DODATOK č. 1
k
ZMLUVE O DIELO

ZMENOVÝ LIST STAVBY

Stavba: Rekonštrukcia cesty II/516 Trečianska Teplá - Dežerice - 6. ETAPA

Stavebný objekt	SO 106	Názov zmeny: Aktualizácia projektu TDZ
-----------------	--------	--

Obr. 1 – Nosníky VPH-PTM 2016 a medzinosníková výstuž

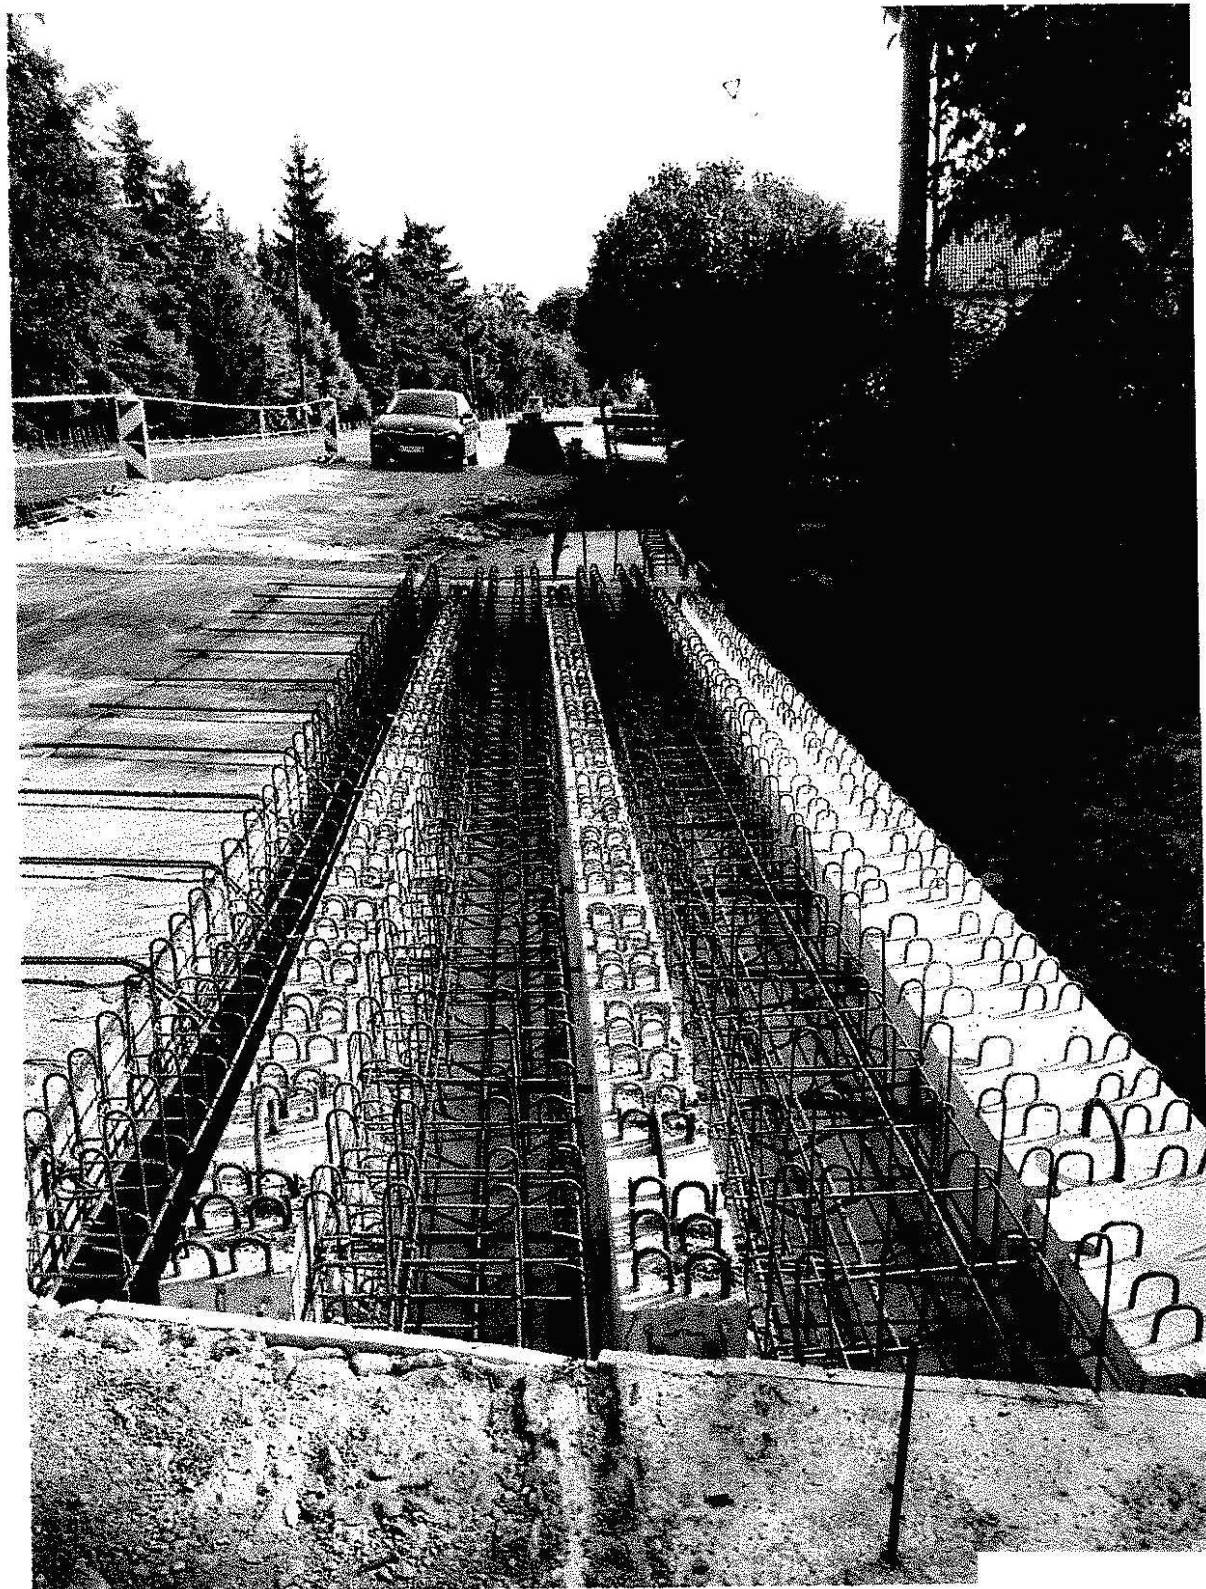
- 2.7 Z dôvodu trvalej trhovej nedostupnosti nosníkov IZM 10/828 9960x1180x700 mm boli pôvodné nosníky zamenené za nosníky VPH-PTM 2016 v počte 3 ks. Vzhľadom na to, že potreba zmeny Zmluvy vyplynula z okolností, ktoré Objednávateľ ani Zhotoviteľ nemohli pri vynaložení náležitej starostlivosti predvídať, a zmenou sa nemení charakter Zmluvy, ide o zmenu v súlade s ust. § 18 ods. 1 písm. c) ZVO. Na základe **Zmenového listu č. 8** sa navyšuje cena diela o 2 692,00 € s DPH. Lehota výstavby na základe Zmenového listu č. 8 sa nepredlžuje. Keďže zmena Zmluvy vyplynula z okolností, ktoré Objednávateľ ani Zhotoviteľ nemohli pri vynaložení náležitej starostlivosti predvídať, akýkoľvek iný Zhotoviteľ by musel vykonať predmetnú zmenu za účelom dosiahnutia účelu Zmluvy.

Obr. 1 Ručný výkop káblového vedenia

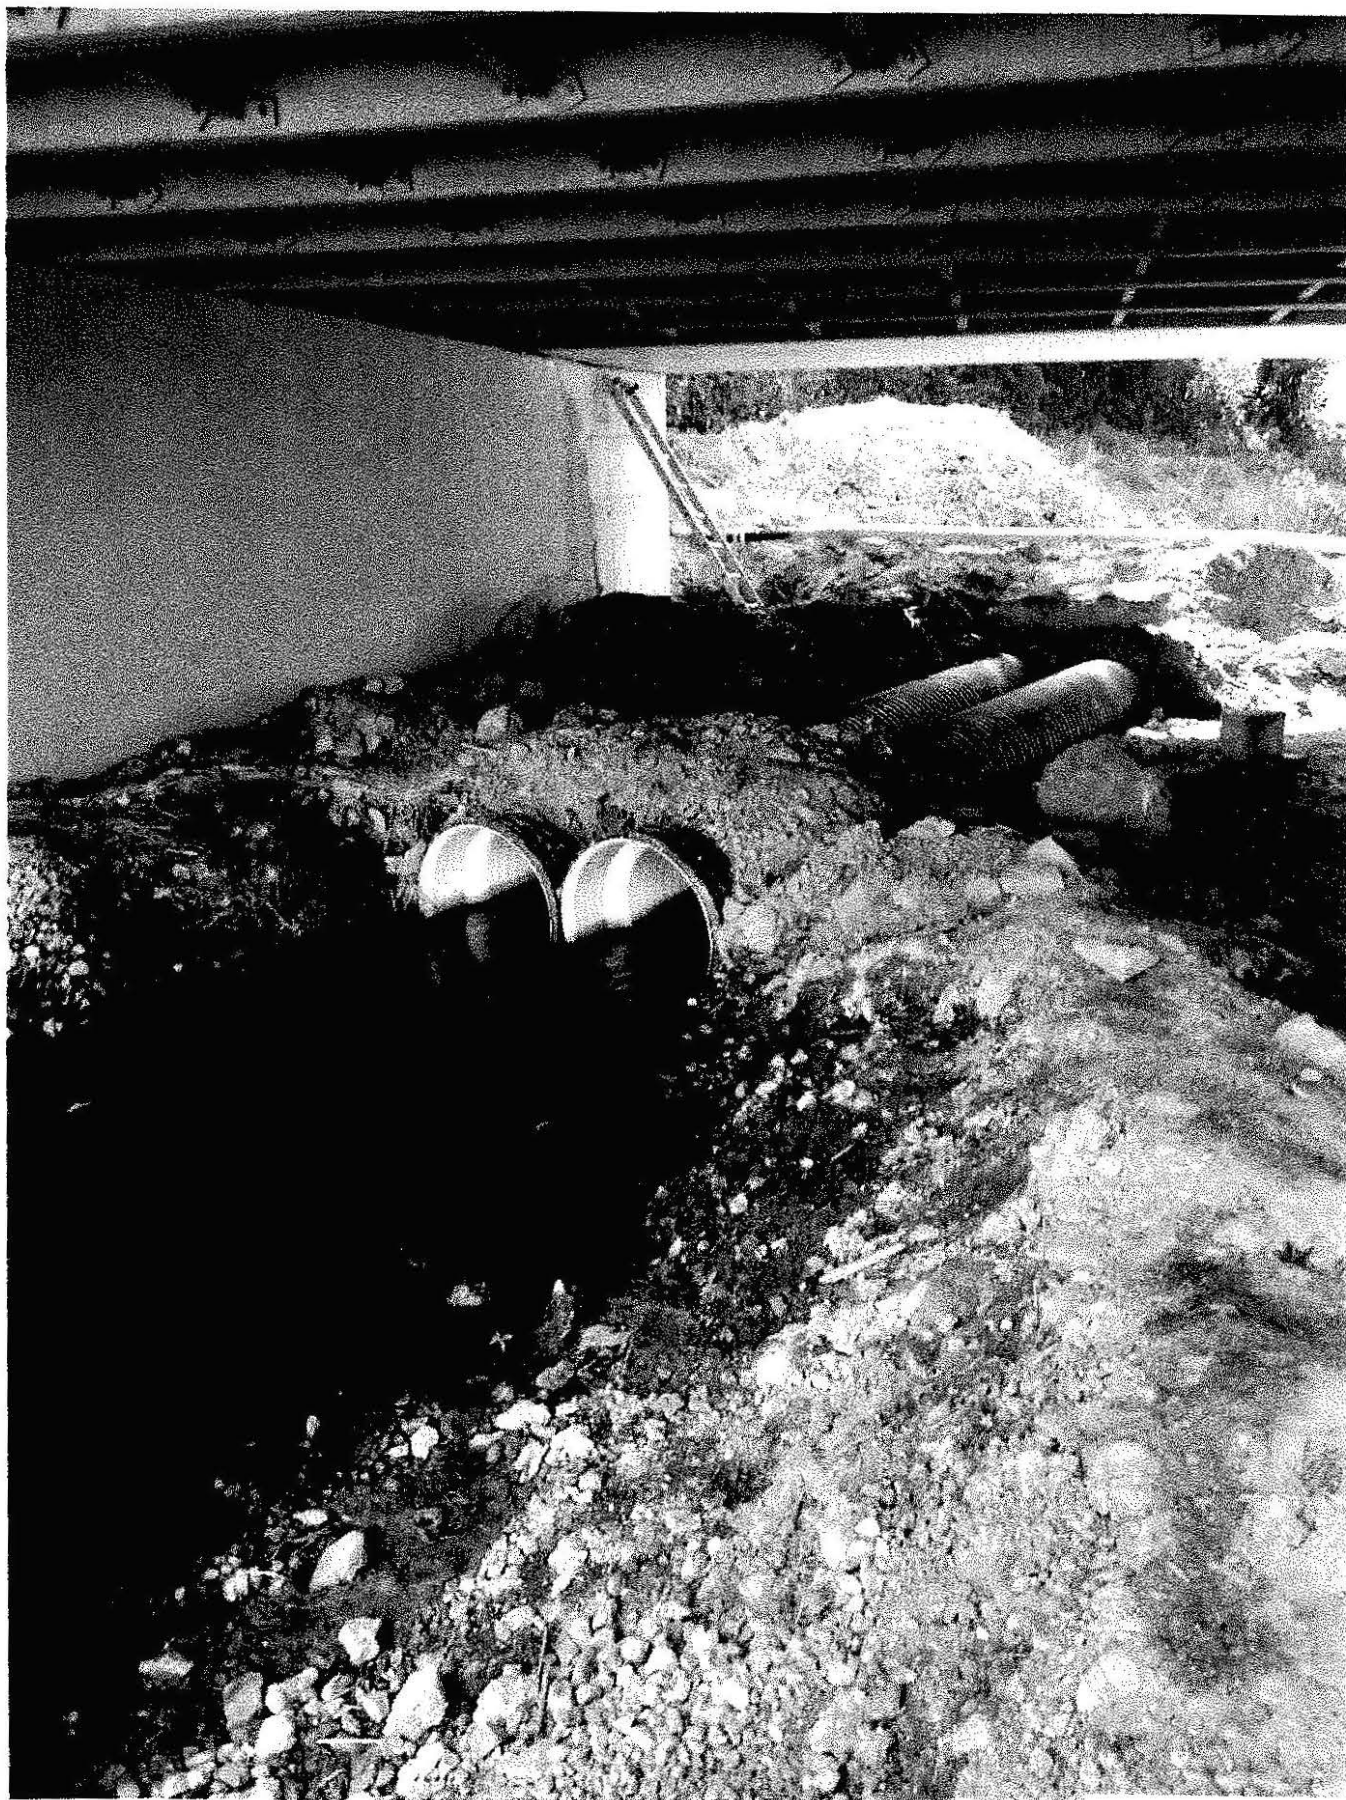
- 2.8 V mieste budúcej novovytvorennej opory a krídiel ľavého mostu sa nachádza káblové vedenie, ktoré nebolo v čase prípravy projektovej dokumentácie umiestnené na moste a je v priamej kolízii s rozšírením opôr mosta a krídlami. Vzhľadom na nepreloženie vedenia do momentu začatia prác na nové konštrukcie, je nutné vykonať ručný odkop vedenia v celej potrebnej dĺžke a dočasne káblové vedenie vyvesiť. Z dôvodu neplánovaných zásahov do koryta potoka je nutné dočasne zatrubiť aj samotný potok Machnáč do štyroch korigovaných rúr SN10 Ø600mm. Na základe **Zmenového listu č. 9** sa cena diela neznižuje, avšak sa navyšuje cena diela o 8 639,48 € s DPH, absolútna hodnota zmeny, v zmysle ust. § 18 ods. 3 ZVO, je 8 639,48 € s DPH čo je zmena o 0,37 % oproti pôvodnej cene diela, pričom sa predlžuje lehota výstavby o 7 dní, čo je v súlade s ust. § 18 ods. 3 písm. a) ZVO. Dodatkom č. 1 na základe **Zmenového listu č. 9** sa nemení charakter zmluvy v zmysle ust. § 18 ods. 4 ZVO.

Obr. č. 1 – Vyvítané otvory pre kotvenie I. etapy rozšírenia opory č.2

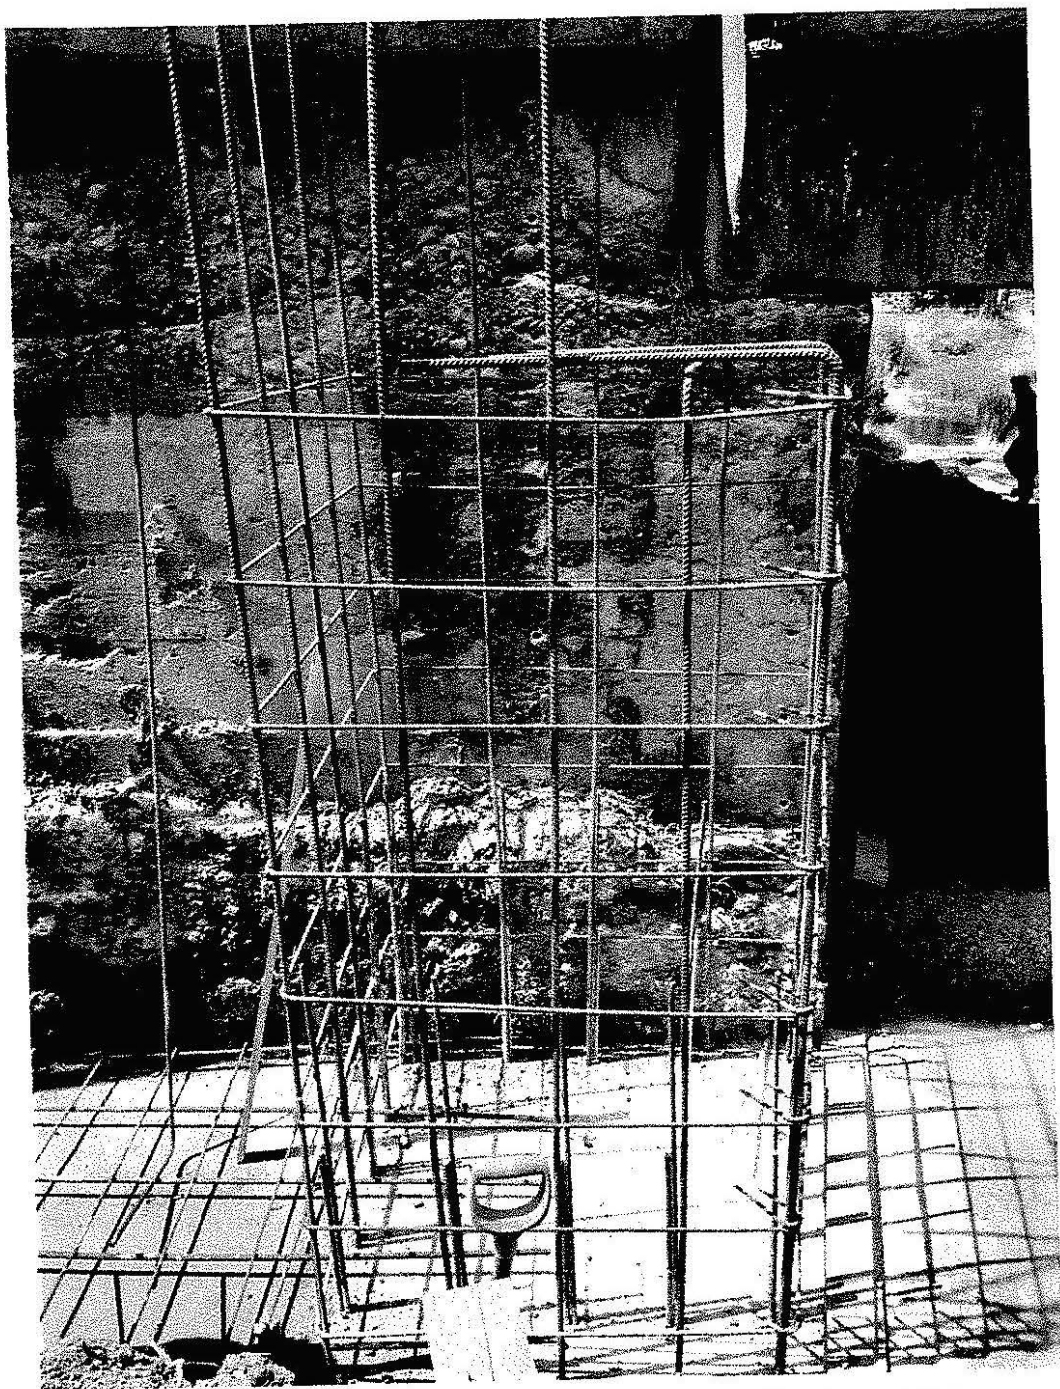
- 2.10 Z dôvodu zlepšenia statických vlastností celej konštrukcie SO 13 bude vykonané spriahnutie novej konštrukcie s pôvodnou oporou pomocou 52 ks trŕňov R16 dl. 750mm. **Zmenovým listom č. 11** sa neznižuje cena diela, avšak sa navyšuje o 925,79 € s DPH, zmena zmluvy v zmysle ust. § 18 ods. 3 ZVO predstavuje absolútnu hodnotu zmeny
